## 改善箇所説明図

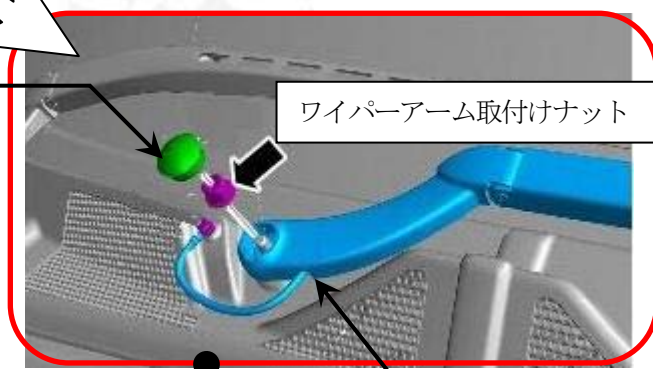
基準不適合発生箇所

ワイパーアーム取付けナットにおいて、取付時の締付けが不十分なものがある。そのため、そのまま使用を続けると、ワイパーアームが外れるおそれがある。

改善の内容

全車両、ワイパーアーム取付けナットを正規トルクで締付ける。

識別：ワイパーリンクアセンブリ固定ボルトに黄ペイントを塗布する。（下図参照）
